Znak sprawy: ZP.260.14.2024

Dotyczy: postępowania prowadzonego w trybie podstawowym pn. Roboty budowlane dla zadania inwestycyjnego pn. „Modernizacja obiektów MWOMP w Płocku Oddział w Warszawie – etap II”.

W związku z nadesłanymi pytaniami w dniach 25.10-06.11.2024 r. dotyczącymi postępowania jw. Zamawiający udziela następującej odpowiedzi:

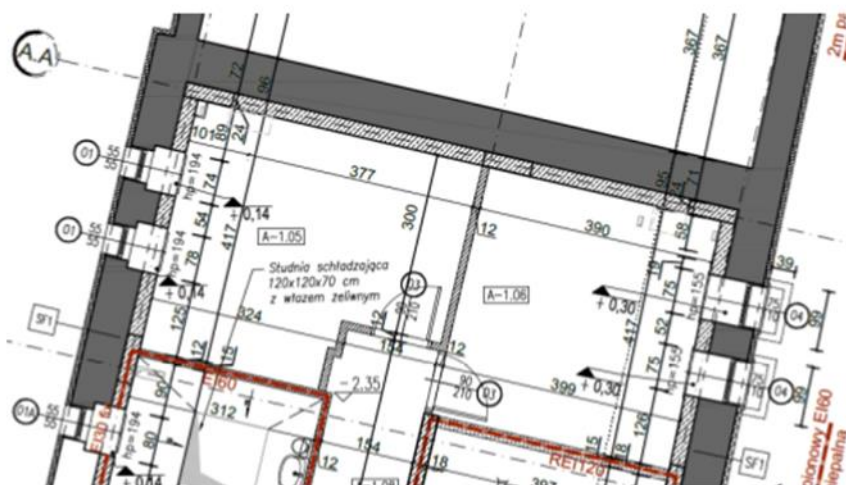
Pytanie nr 9:

Parametr $R'a1 = 55dB$ (rys nr 26.1, 26.2). Prosimy o podanie referencyjnego producenta dla wskazanych w wykazie zestawów PCV i aluminium.

Informacje zwrotne jakie otrzymujemy z rynku mówią iż nie ma możliwości uzyskania żądanej w projekcie akustyki $R'a1 = 55dB$. Aby taki parametr uzyskać pakiet szybowy musiałby posiadać akustykę rzędu 61-64dB. Większość producentów pakietów szybowych posiada przebadane pakiety o maksymalnej akustyce w granicach 51-53dB. Dla takich szyb całe okno może uzyskać akustykę w granicach około 45dB. Dodatkowo, przy założeniu tak wysokiej akustyki dla okien zewnętrznych, będzie trudne zapewnienie wymaganej izolacyjności na poziomie 0,9 W/m²K. Podobnie w zakresie ślusarki aluminiowej ppoż. gdzie najważniejsze jest ochrona ppoż. – tu nie będzie można osiągnąć zapisanej akustyki ani termiki.

Ad. 9 Wskazanie referencyjnego producenta ze względu na charakter prowadzonego postępowania nie jest możliwe. Dopuszcza się obniżenie parametru $R'a1$ do 40dB.
